Univerzita Palackého
v Olomouci

č.j.: 112/PV/OVZ/2024

Věc: Vysvětlení, změna, doplnění zadávací dokumentace č. 4

K veřejné zakázce na stavební práce s názvem: „**PdF/UPOL – Rekonstrukce vybraných prostor objektu Žižkovo nám. 5**“, zadávané v nadlimitním režimu v otevřeném řízení, uveřejněné ve Věstníku veřejných zakázek pod evid. č.: **Z2024-028328**, Vám v souladu se zákonem č. 134/2016 Sb., o zadávání veřejných zakázek, v účinném znění (dále jen „Zákon“) sdělujeme následující vysvětlení, změnu a doplnění zadávací dokumentace:

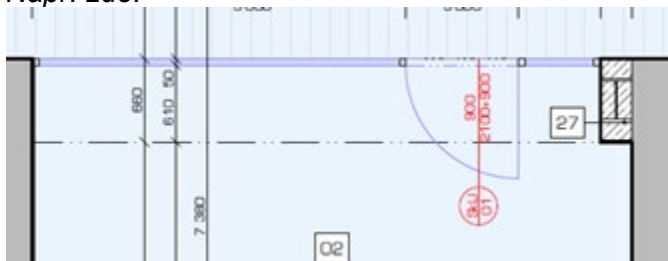
Žádáme zadavatele o prověření, zda je opravdu nutné dodržet u skleněných příček neprůzvučnost 47dB dle tabulky skleněných prvků, když v úvodu tohoto dokumentu uvádíte neprůzvučnost veškerých dveří min.32dB a do zvukově exponovaných provozů 37dB. – viz dokument „d.1.1.28 tabulka skleněných prvků“

*Celá příčka musí splňovat požadavky normy ČSN 73 0532, zvuková neprůzvučnost min. **Rw = 47dB**. Detaily provedení viz úvodní listy specifikace.*

Dle ČSN 73 0532 je požadovaná hodnota pro stěnové konstrukce $R_w = \min. 47 \text{ dB}$. Dodavatel musí dodržet minimální hodnoty dle ČEN 73 0532. Pro dveře je požadavek $R_w = \min. 37 \text{ dB}$.
